监 理 通 知 单

工程名称：和县 31 户户联建光伏扶贫电站项目

编号：ZHJL-HXFP-004

事由：关于光伏区支架、组件安装存在的问题

附：问题照片

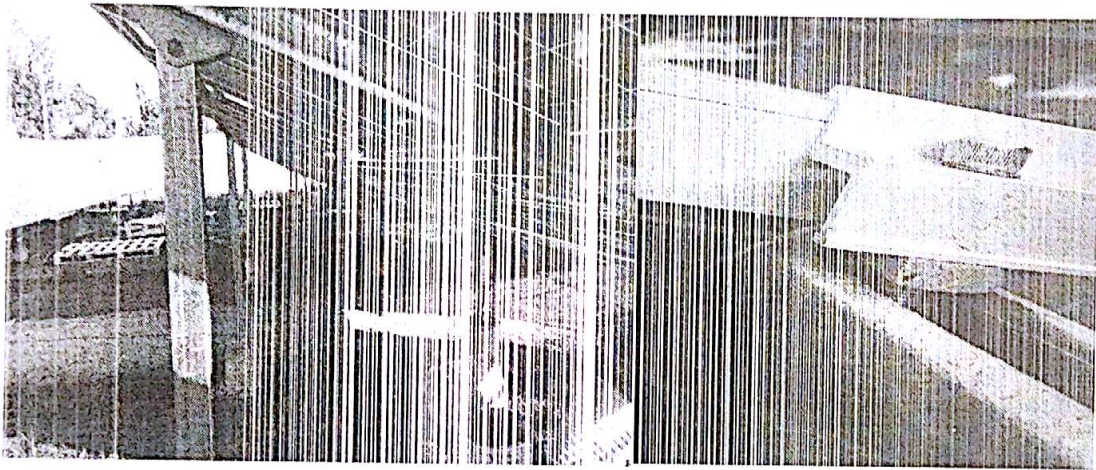
内容：现场对光伏区巡视检查发现如下问题：

- 1、乌江新圩场地光伏支架斜撑、拉撑未安装完成，急于开始安装光伏组件。
- 2、乌江中学场地光伏组件边压块安装不符合要求，严重影响工程后期质量。

附：整改照片

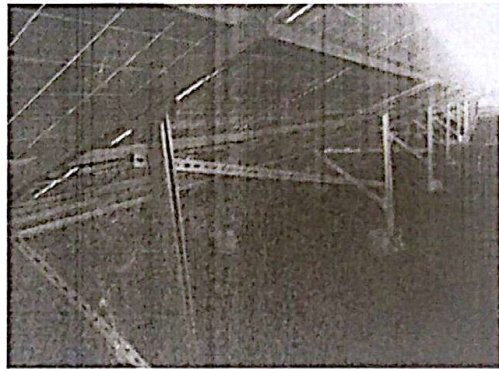
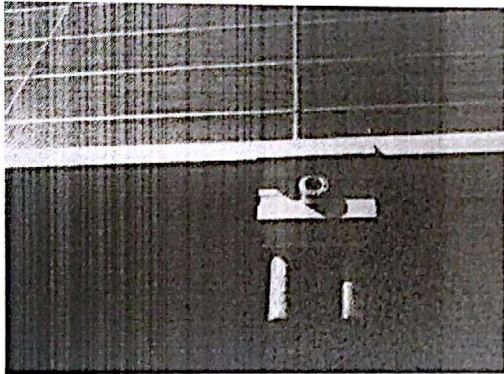
我方接到编号为 ZHJL-HXFP-004 的监理工程师通知后，已按要求完成相关工作。

- 1、我方已严格按照施工要求安装光伏支架斜撑、拉撑。
- 2、我方已对边压块安装不符合要求的地方进行整改。

经审查，已整改完成
